Fecha: La de la firma electrónica
Unidad: Oficina de Ordenación del Territorio
Nº/Refº: AIOT/058/2023/OT
S/Refº: E-8875, GR-R-000000596
ASUNTO: **Informe de Incidencia en la Ordenación del Territorio sobre la planta fotovoltaica Stadium Plus I de 4,95 Mw y sus instalaciones de evacuación, ubicadas en la Alquería del Fargue en el t.m. de Granada (Granada).**

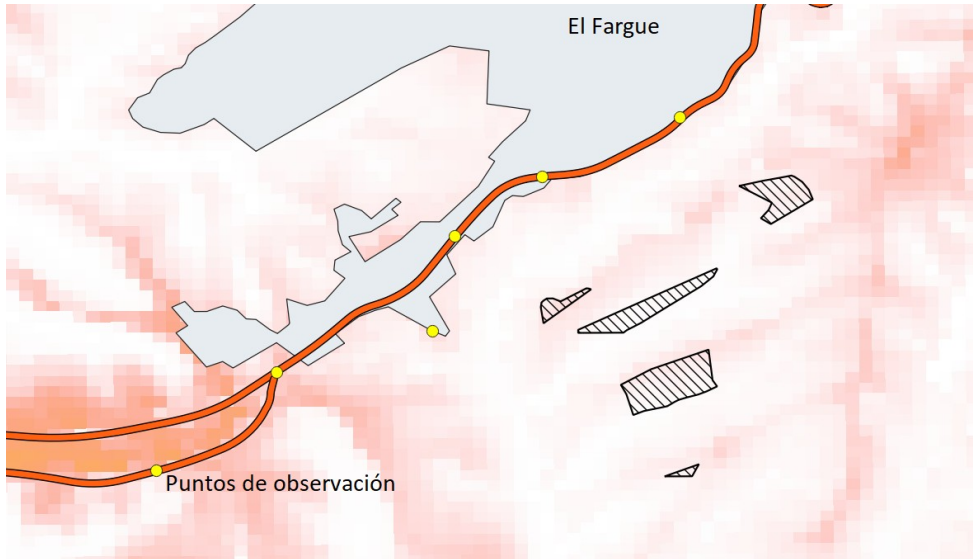
Continúa con un breve análisis de tres elementos la incidencia visual, la fragilidad paisajística y la calidad paisajística. Respecto a la primera cuestión se ha establecido una cuenca visual de 1 Km dado la proximidad al núcleo del Fargue y quedar en dicho radio los principales accesos. Según el documento aportado, la incidencia visual sobre dicho entorno es MODERADA, ya que las instalaciones no serían visibles desde el 70% del entorno establecido. Respecto a la línea de evacuación el documento concluye que apenas tendrá repercusión, ya que en la misma parcela catastral discurre una Línea AT Darro-Fargue de 66KV, y poco más allá se vislumbran otras líneas, sin contar que al estar cerca de la subestación de El Fargue, se pueden enumerar al menos 10 líneas más que entran y salen.

El Mapa de Intervisibilidad simple, del Sistema de Visibilidad de Andalucía, apunta a una perceptibilidad de las instalaciones fotovoltaicas también MUY BAJA, tanto desde los núcleos de población como de la red viaria, pudiéndose comprobar como las instalaciones evitan las zonas de mayor visibilidad. La línea de evacuación, sin embargo, transcurre por zonas de mayor intervisibilidad pero se trata de una línea subterránea con lo cual su impacto visual, tras la fase de obras será nulo.
